# 仕様変更のお知らせ

アングル支手からパイプ支手への変更(統一化)

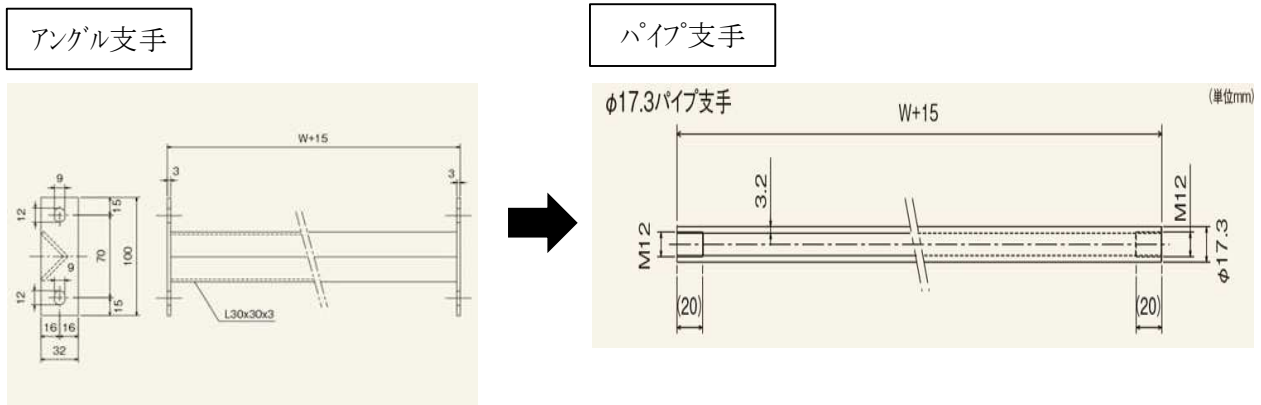
アンクル支手からパイプ支手への変更、統一化。(※外観の変化はほとんどありません)
